Commissione Tecnica di Verifica dell'Impatto Ambientale – VIA e VAS

Parere n. 585 del 1/8/2014

<b>Progetto:</b>	<i>Istruttoria VIA</i>  <b>Supplemento istruttorio Centrale sul fiume Tevere in località Pietra Amara Revisione del parere CTVA 959</b>
<b>Proponente:</b>	<i>Pro.te.o. s.r.l.</i>

Fig. 2. Prospetti della centrale idroelettrica nelle diverse ipotesi di progetto e loro sovrapposizione schematica

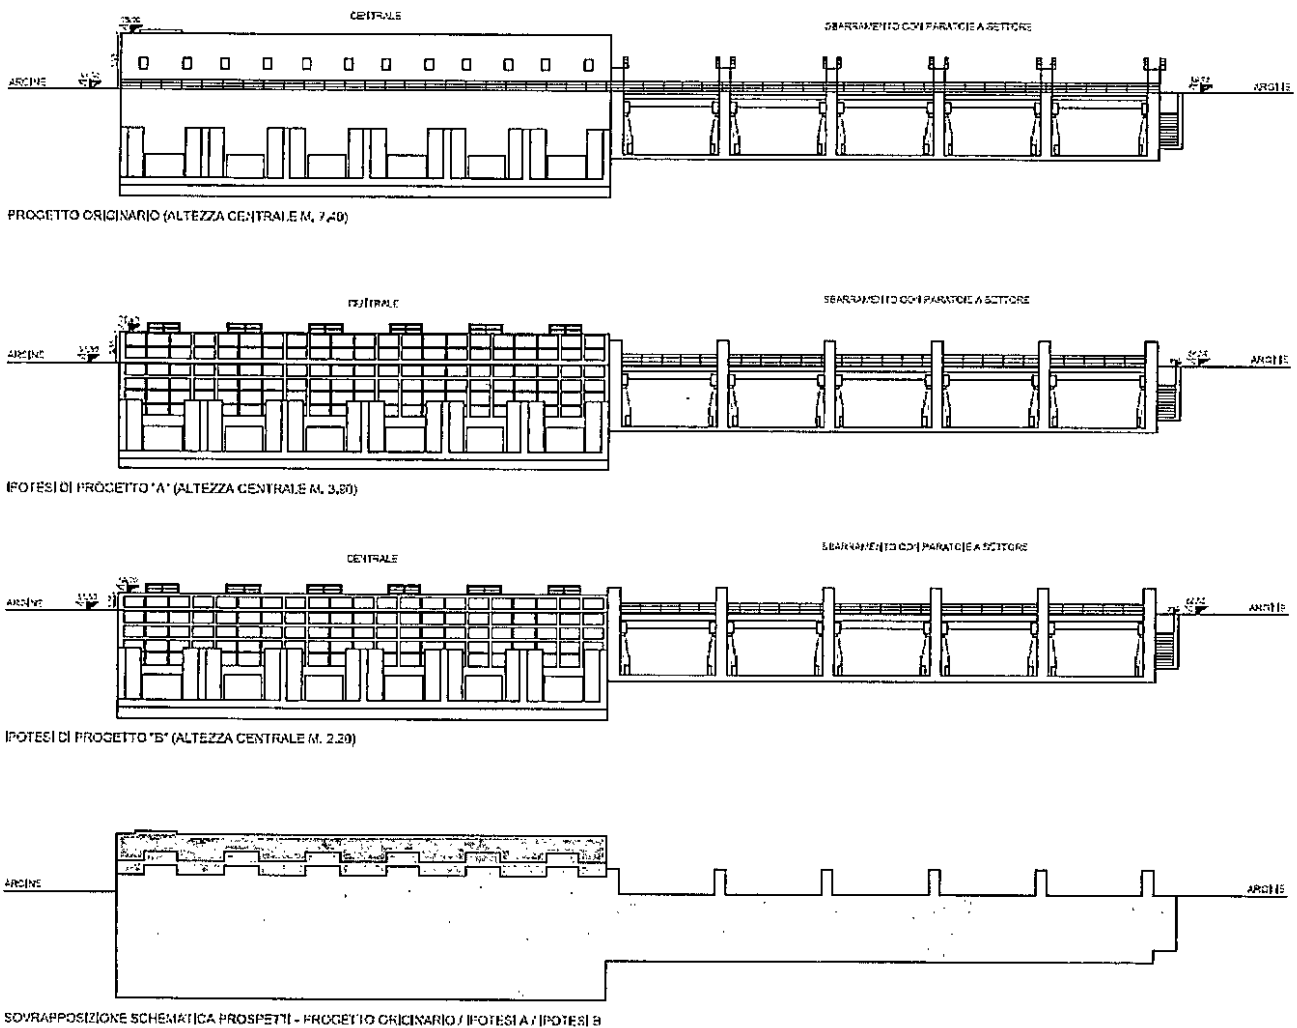
1. variazioni di altezza dell'edificio della centrale:

- progetto originario (sottoposto a istruttoria di VIA, Tavola 7 emessa a giugno 2010): m 7,40;
- ipotesi di progetto A (soluzione intermedia proposta alla Soprintendenza): m 3,90;
- ipotesi di progetto B (variante presentata dalla Società proponente): m 2,20;

alla quota di 2,20 m della variante di progetto si devono aggiungere ulteriori 1,60 m di altezza in corrispondenza degli oblò per l'ispezione delle turbine;

la soluzione proposta, oltre all'eliminazione delle costruzioni sull'argine dal lato turbine e al complessivo alleggerimento strutturale, consente la realizzazione dei manufatti con un'altezza rispetto al piano di campagna di circa 2,20 m rispetto ai 7,40 m iniziali e ai 3,90 m della soluzione intermedia proposta alla Soprintendenza;

Fig. 4. Variante progettuale: sezione trasversale della centrale idroelettrica (turbina ad asse verticale)

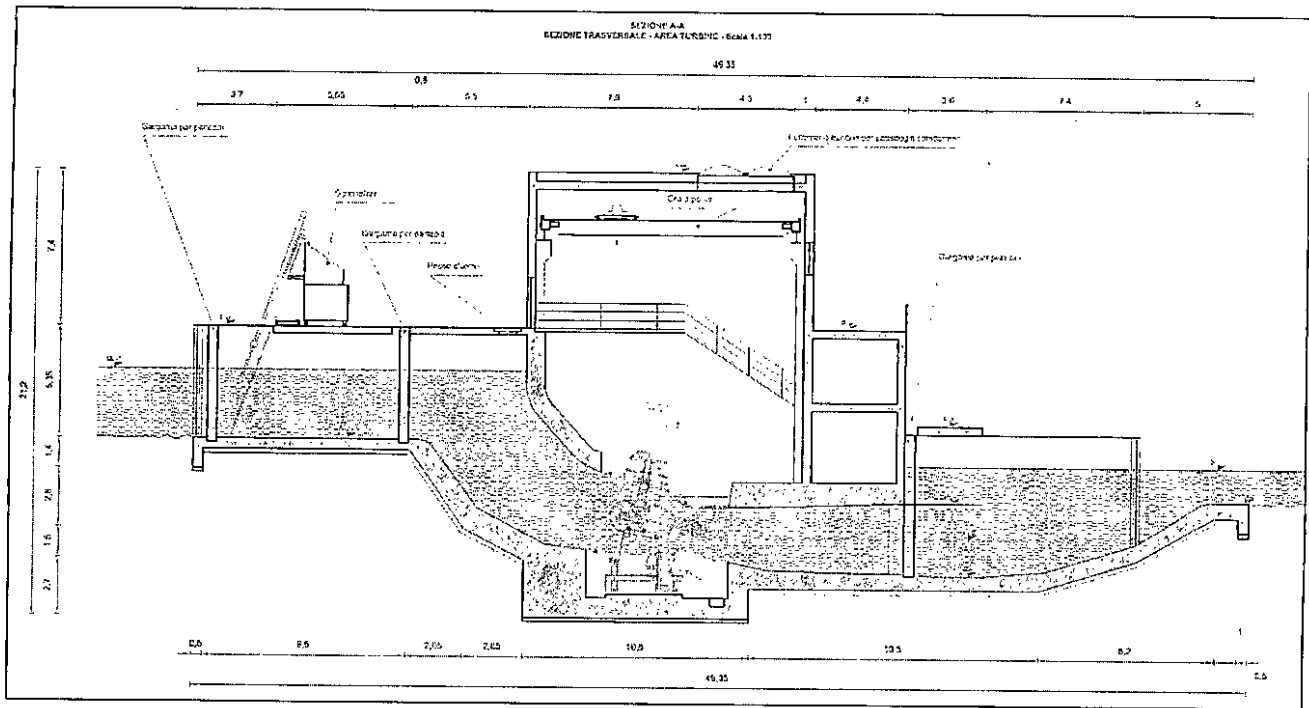
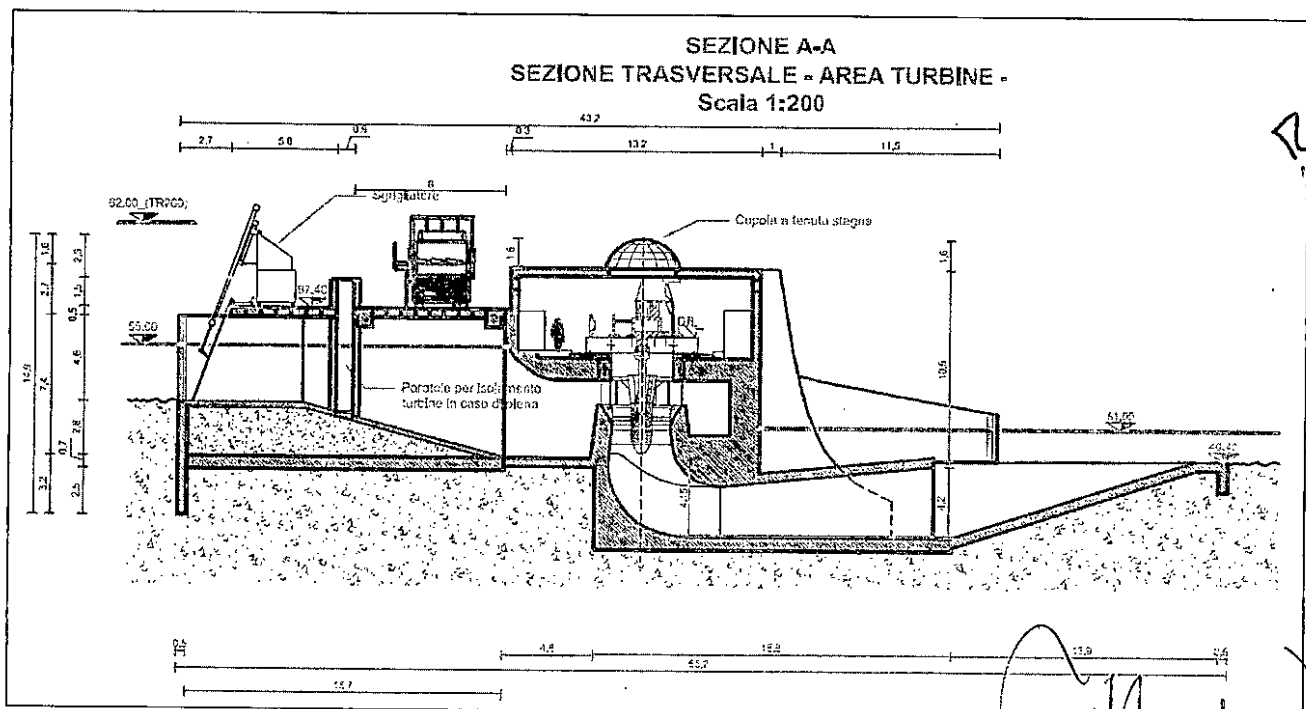
in realtà, l'esame delle tavole prodotte ha evidenziato ulteriori differenze :

- diverso numero e diversa giacitura delle turbine nella variante (n. 4 turbine Kaplan ad asse verticale) rispetto al progetto già valutato nel corso del procedimento di VIA (n. 6 turbine Kaplan ad asse inclinato sub-orizzontale);

alla luce di tale evidenza sono stati necessari approfondimenti sulle eventuali differenze e modifiche introdotte in merito alla tipologia, all'orientamento e alle caratteristiche tecniche delle turbine, nonché sulle eventuali variazioni di portata, salto e potenza dell'impianto;

gli interventi prevedono alcune modifiche impiantistiche che, pur interessando il numero, la potenza e la configurazione delle turbine, sulla base degli approfondimenti forniti dalla Società proponente nelle integrazioni volontarie (prot. CTVA-2014-829 del 7 marzo 2014), non comportano variazioni fondamentali del progetto e non alterano né le caratteristiche idrologiche né la producibilità né l'impatto ambientale della centrale;

Fig. 5. Variante progettuale: prospetto di valle e planimetria a quota turbine della centrale idroelettrica

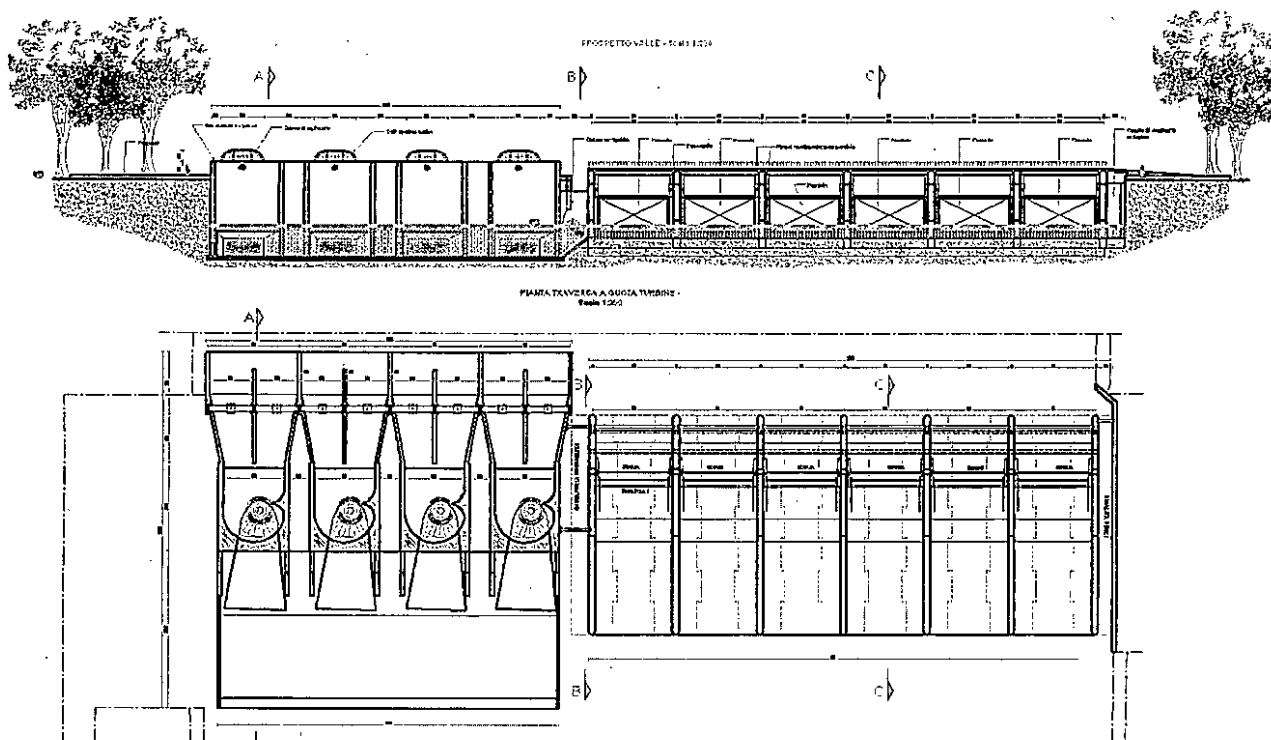
il progetto modificato comprende n. 4 turbine Kaplan invece delle n. 6 precedentemente previste, ad asse verticale anziché sub-orizzontale, capaci di turbinare, tutte insieme, ancora un massimo di  $160 \text{ m}^3/\text{s}$ , cioè  $40 \text{ m}^3/\text{s}$  ciascuna. Le caratteristiche del diffusore modificato sono le seguenti:

- dimensioni:  $\text{m } 9,30$  (larghezza)  $\times \text{m } 3,77$  (altezza) =  $\text{m}^2 35,06$  ciascuno;
- sezione totale:  $\text{m}^2 35,06 \times 4 = \text{m}^2 140,24$ ;
- velocità dell'acqua in uscita, per l'equazione di continuità:  $v = 160 \text{ m}^3/\text{s} / 140,24 \text{ m}^2 = 1,14 \text{ m/s}$ ;

a seguito delle modifiche introdotte, la portata massima di acqua turbinata dalla centrale resta invariata, pari a 160 m<sup>3</sup>/s, rispetto al progetto già sottoposto a istruttoria di VIA, mentre la velocità di uscita di tale acqua risulta minore, riducendosi da 1,57 m/s a 1,14 m/s: mantenendo inalterate le caratteristiche generali di producibilità dell'impianto, la variante proposta comporta quindi un maggiore rendimento delle macchine e contemporaneamente un minore effetto erosivo sulle sponde;

poiché nella variante progettuale la velocità di uscita dell'acqua dai diffusori risulta minore, a parità di producibilità gli impianti presentano un'efficienza più elevata e riducono l'erosione prodotta sulle sponde del fiume Tevere, determinando un positivo miglioramento rispetto al progetto originario sotto il profilo sia tecnico sia ambientale;
